# 十勝川中流部川づくりWS(第10回)資料

(各箇所 of 川づくり案と検討の経緯)

平成24年3月2日  
北海道開発局 帯広開発建設部

- 十勝中央大橋下流(メン川合流点下流)イメージ図  
凹凸を付けて多様な湿地を含む環境をつくる -

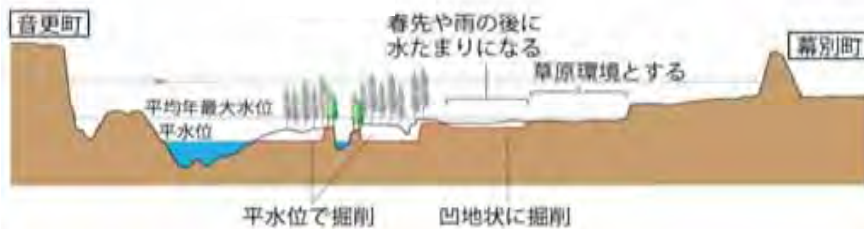
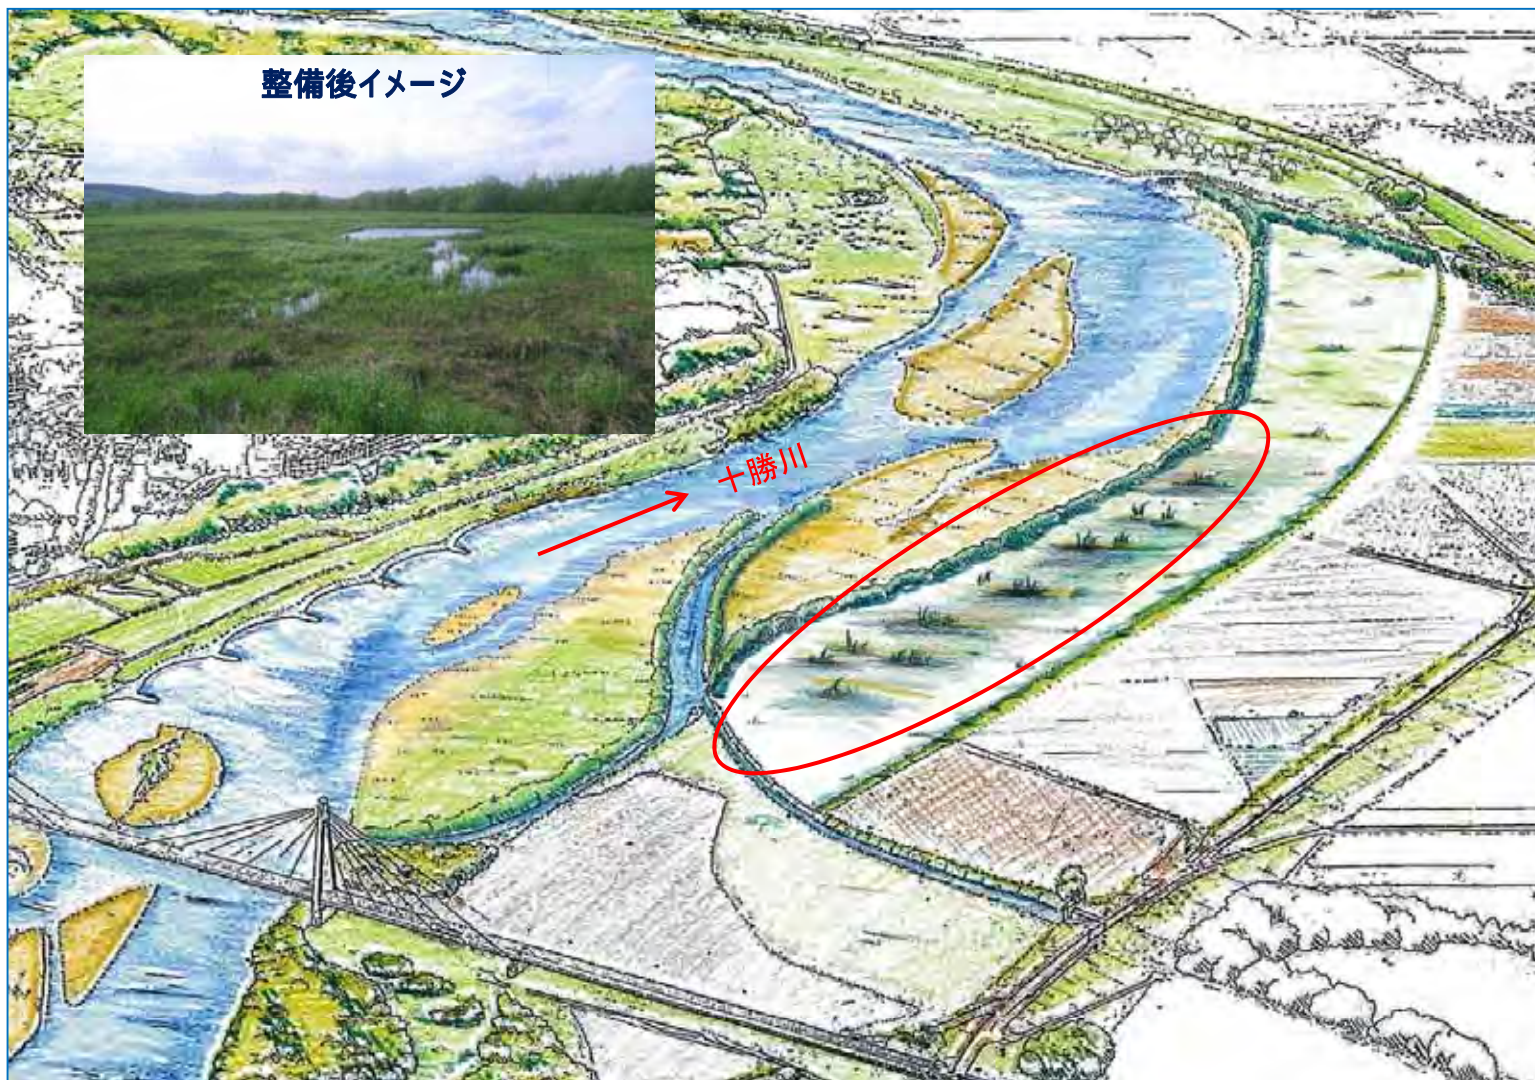
WS (day)	内容
第5回 (H23.2.4)	<事務局案提示> ・樹林を伐採後掘削し、浅場環境を形成 ・右岸高水敷は、平均年最大水位程度で掘削 <グループ討議意見> ・川側の樹林を保全し、その背後の高水敷を掘削
第6回 (H23.3.4)	<事務局提案> ・右岸樹林をすべて保全することは困難 ・関係機関との調整も必要であり再検討する <全体討議意見> ・観光関係者等からも意見聴取
第7回 (H23.7.9)	現地視察後、意見収集
第8回 (H23.10.23)	<事務局修正案提示> →合意 ・メン川合流部は、サケ稚魚の速やかな降下を考慮し平水位で掘削、メン川沿いの樹林を保全 <全体討議意見> ・右岸高水敷に湿地ができないか
第9回 (H23.12.16)	<追加案> →合意 ・メン川合流点下流の高水敷を湿地化する案を検討。ただし、地域との調整が必要 <グループ討議意見> ・地域との調整を図った上で、凹凸を付けて多様な湿地を含む環境をつくる

- ・メン川と十勝川の合流部は、サケ稚魚の速やかな降下を考慮し、平水位で掘削するとともに、メン川沿いの樹木は保全する。
- ・平均年最大水位程度で右岸高水敷を掘削するとともに、再樹林化を防止するため、地域との調整を図った上で、凹凸を付けて多様な湿地を含む環境をつくる
- ・施工中の十勝川温泉側からの景観を考慮し、中洲の樹林の一部を10m程度の幅で残しながら施工する。

- 十勝中央大橋下流(途別川合流点下流の右岸高水敷)イメージ図  
現況水域に隣接した樹林を保全し、その他は掘削して草原環境に -

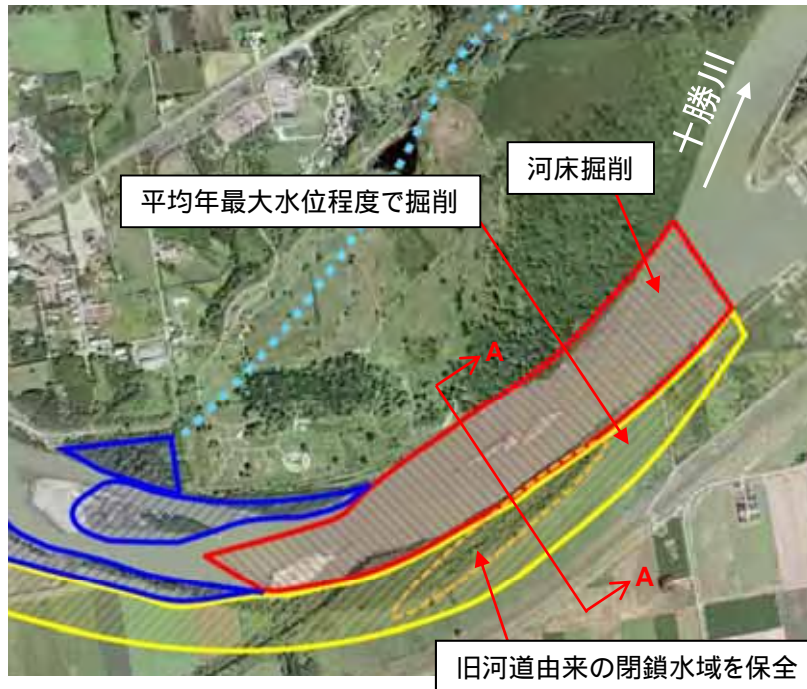
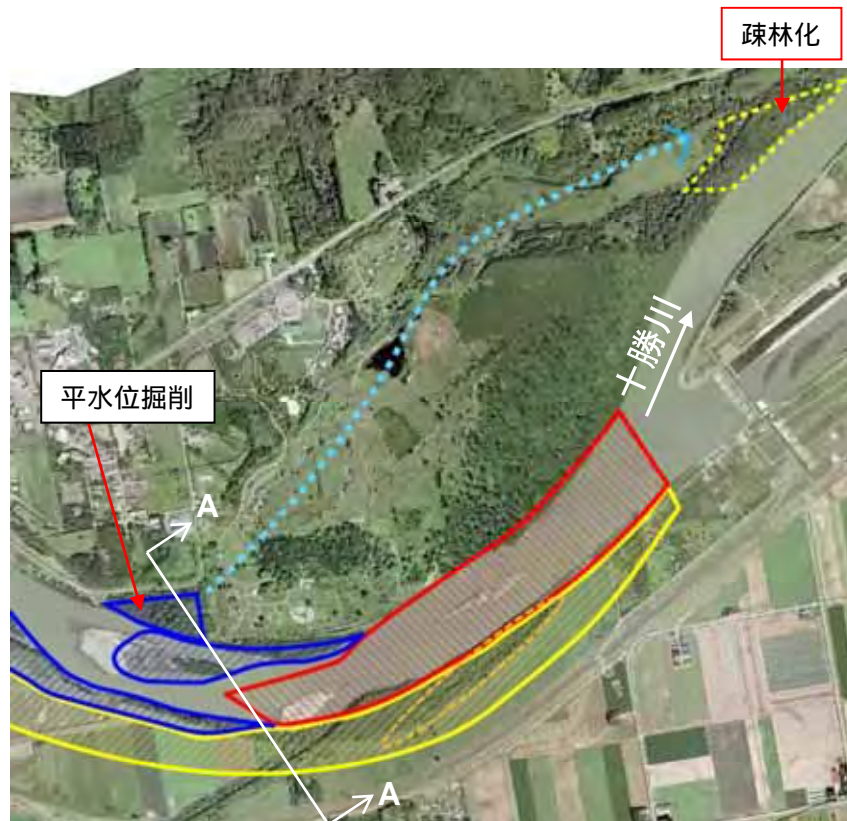
WS (day)	内容
第5回 (H23.2.4)	<事務局案提示> ・河床部の掘削及び右岸高水敷を平均年最大水位程度で掘削 <グループ討議意見> ・川側の樹林を保全し、その背後の高水敷を掘削
第6回 (H23.3.4)	<事務局提案> ・右岸樹林をすべて保全することは困難 ・関係機関との調整も必要であり再検討する
第7回 (H23.7.9)	現地視察後、意見収集
第8回 (H23.10.23)	<事務局代替案提示> ・途別川合流点下流の既存の湿地を保全、又は拡幅する2つの案を提示 <グループ討議意見> ・現況の湿地を保全 ・現況水域が残っている理由を確認
第9回 (H23.12.16)	<事務局修正案提示> →合意 ・現況の水域が極力残されるよう、水域の川側の樹林、堤防側は幅10mの樹林を保全し、その背後の高水敷を掘削し草原環境とする

- ・河床部を掘削する。
- ・右岸側の高水敷については、現況の水域が極力残されるよう、水域周辺の樹木の内、川側を全て保全、堤防側を幅10mで保全し、その他の部分を平均年最大水位程度で掘削し、草原環境を創出する。

- 十勝川温泉より下流(左岸)イメージ図  
樹林を伐採後掘削し、浅場環境を創出 -

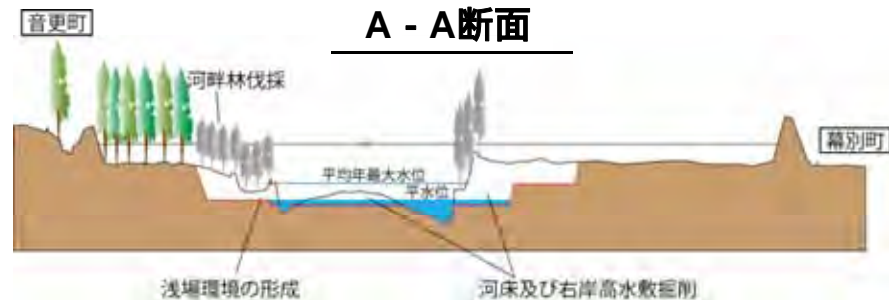
WS (day)	内容
第5回 (H23.2.4)	<p>&lt;事務局案提示&gt;</p> <ul style="list-style-type: none"> <li>・樹林を伐採後、掘削して浅場環境を形成</li> <li>・十勝エコロジーパーク下流の樹林の一部を疎林化する</li> <li>・試行地を提案し、一部を伐採掘削し、その後の環境の変化をモニタリングする</li> </ul>
第6回 (H23.3.4)	<p>&lt;事務局案(第5回提示案)&gt; → <b>合意</b></p> <p>十勝エコロジーパークや北海道との調整が必要</p>
第8回 (H23.10.23)	<p>試行地を現地視察</p> <ul style="list-style-type: none"> <li>・出水後も浅場環境が残されていることを確認</li> </ul>

- ・樹林を伐採後、掘削して浅場環境を形成する。
  - ・十勝エコロジーパーク下流の樹林の一部を疎林化する。
- (具体的な実施方法については、今後、十勝エコロジーパークや北海道と調整)
